N/Réf.: [OFB85/FP/ND/024/2020](#)

V/Réf. : AEU_85_2020_74

Objet : Projet de construction d'un complexe sportif sur la commune de LA GARNACHE (85).

Suite à l'examen du dossier de demande d'autorisation que vous nous avez transmis pour avis le 19/02/2020, relatif au projet de construction d'un complexe sportif présenté par le bureau d'études OCE pour le compte de la commune de LA GARNACHE (maître d'ouvrage), l'Office français de la biodiversité (OFB) vous fait part de ses observations.

Figure 2 : Esquisse du scénario validé

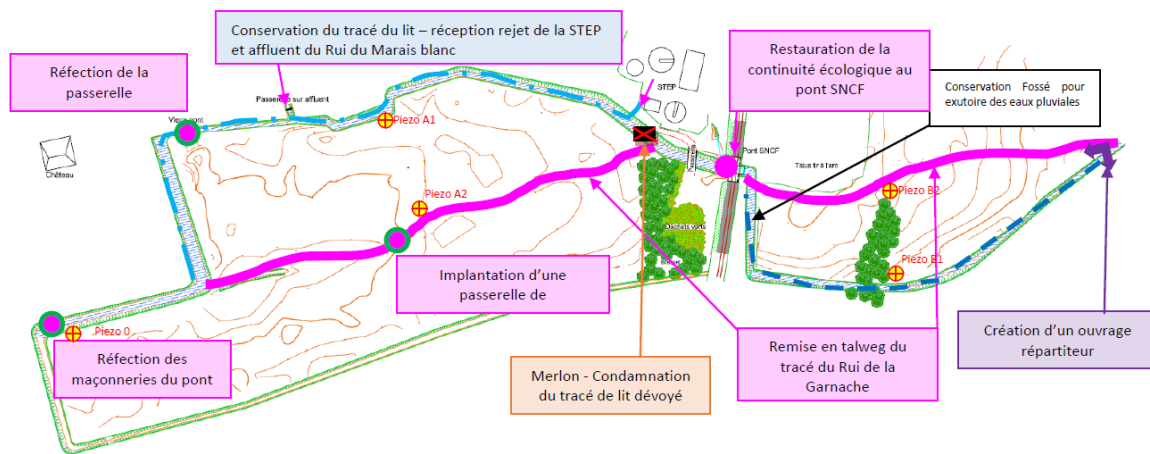
Ce site fait déjà l'objet d'un projet de restauration ambitieux du ruisseau de la Garnache (étude 2018).

Il n'est pas possible de proposer en compensation un site qui est déjà étudié par ailleurs.

En résumé, pour les zones humides, le bureau d'études propose de compenser la perte sur des zones humides déjà fonctionnelles même si des améliorations peuvent leur être apportées. Le site C ne peut pas être retenu compte tenu du projet déjà en cours.
